平 面 図	縮 尺	1 / 7 0 0 0 5 10 15 20 m	学 校 名	七 戸 小 学 校	調 査 番 号	(都道府県)	(市町村)	(学 校)				整 理 番 号	3 4 7
						0 2	4 0 2	1	5	6	0

NOTE	工事名称 七戸町立七戸小学校改築工事		縮尺 1/200		単位 MM		平成 16 年 月 作製	図面名称 2 階冷房・暖房設備平面図
			所 長		部 長	課 長		
			担当 製 図 製 図					
	青島県 A102 号 株式会社 川島隆太郎建築事務所	TEL 017(741)6491 FAX 017(742)1877	M - 23		管理建築士 1 級建築士登録11395号			川島芳正

2 階

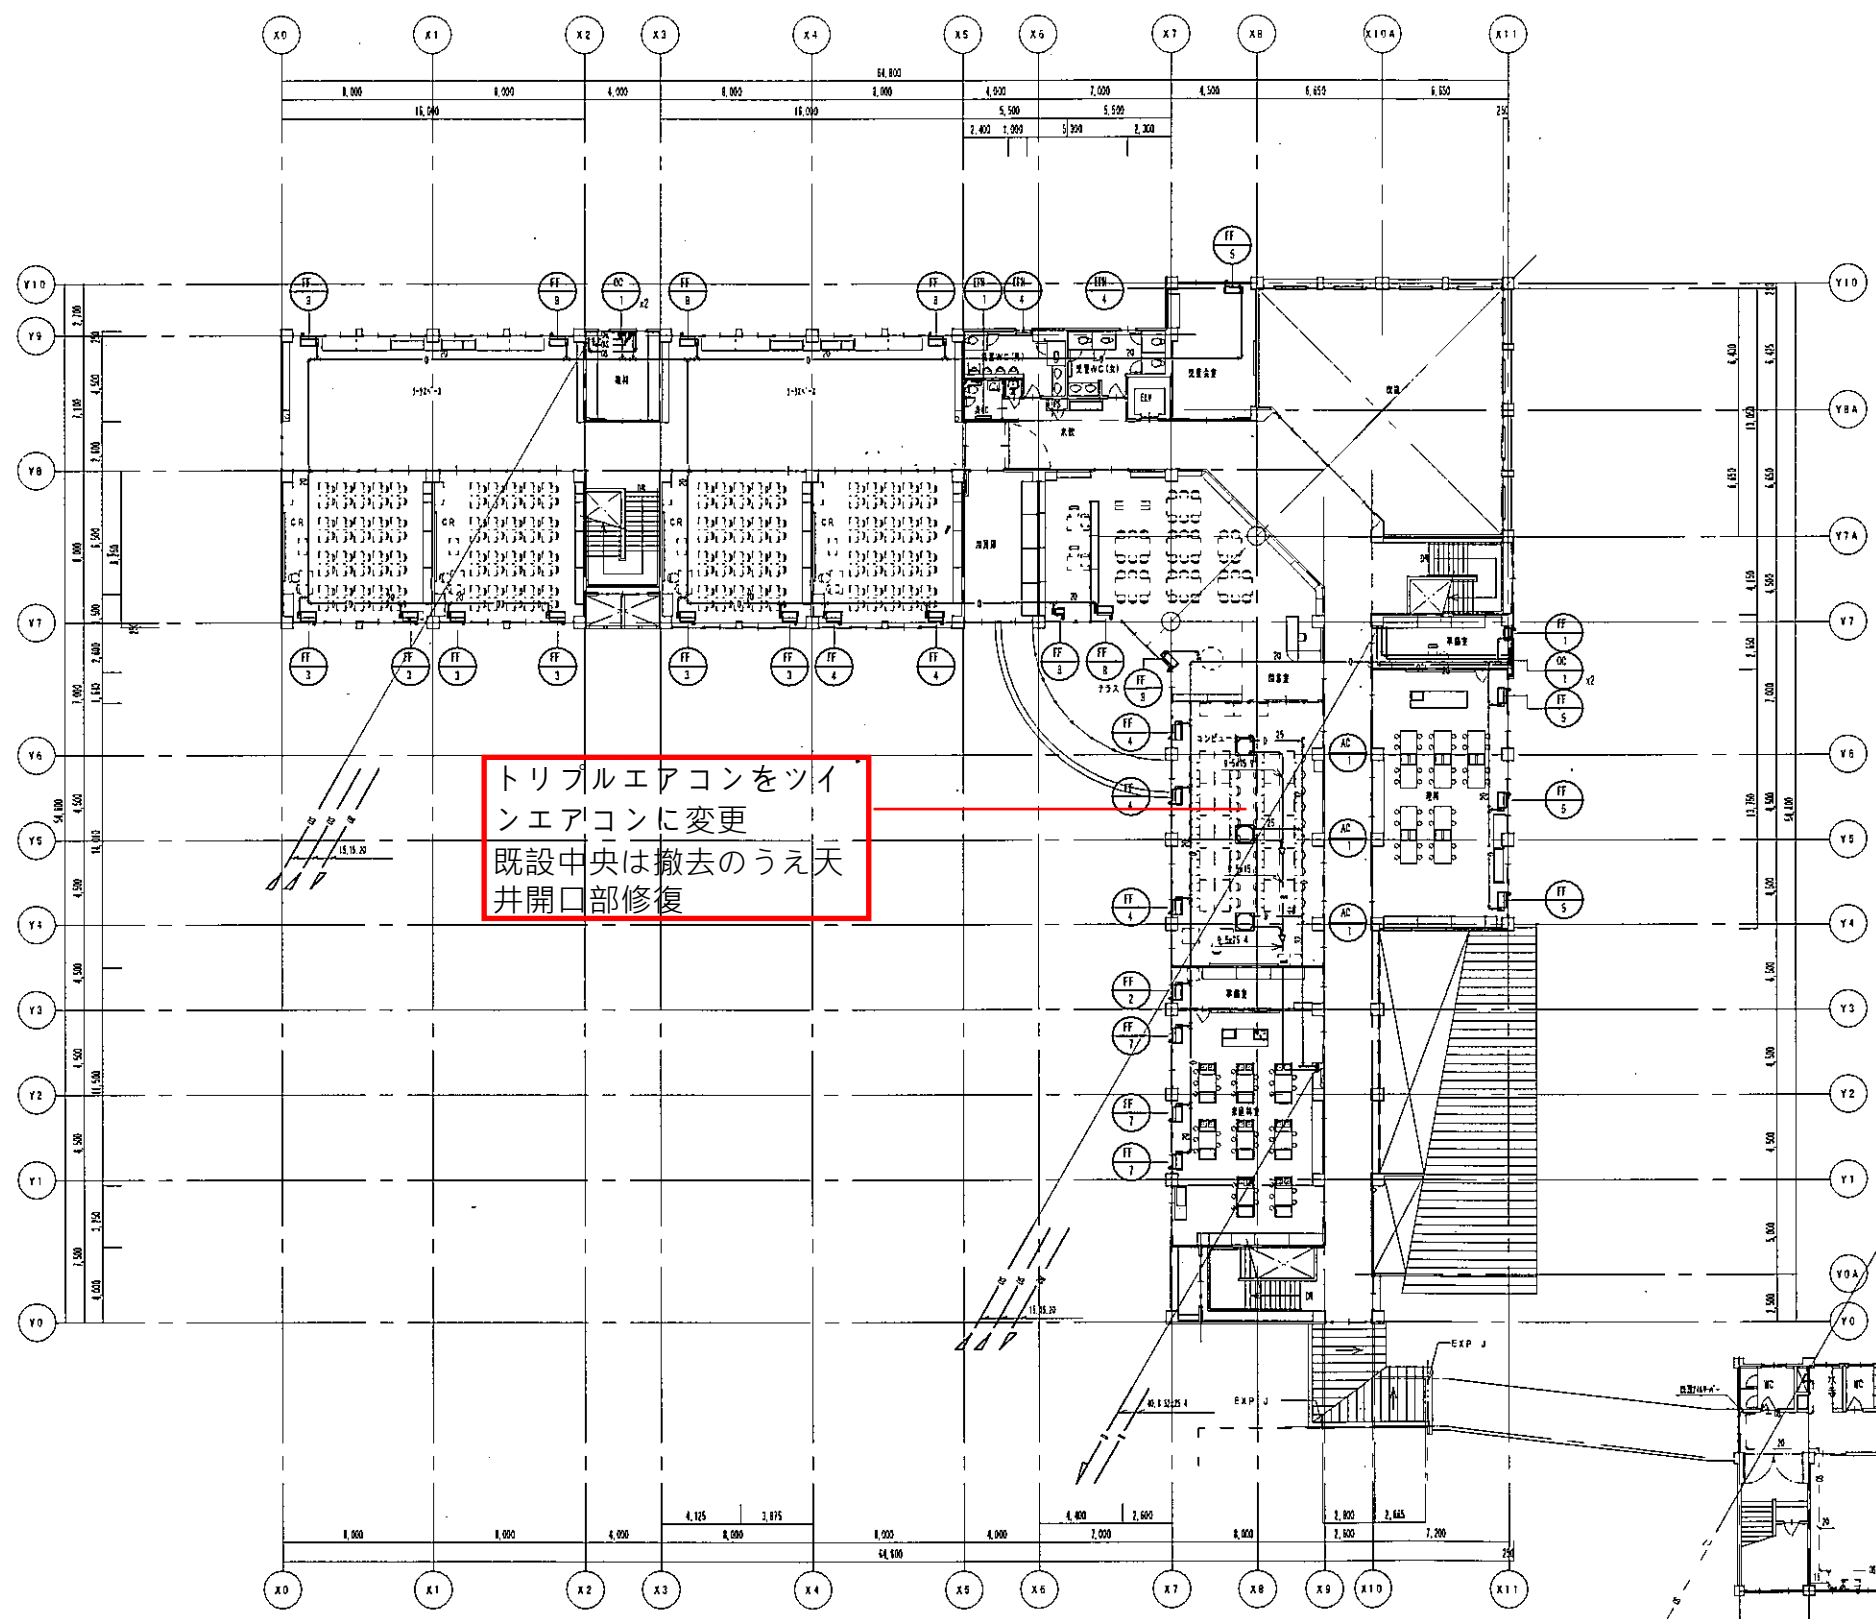
トリプルエアコンをシン
エアコンに変更
既設中央は撤去のうえ天
井開口部修復
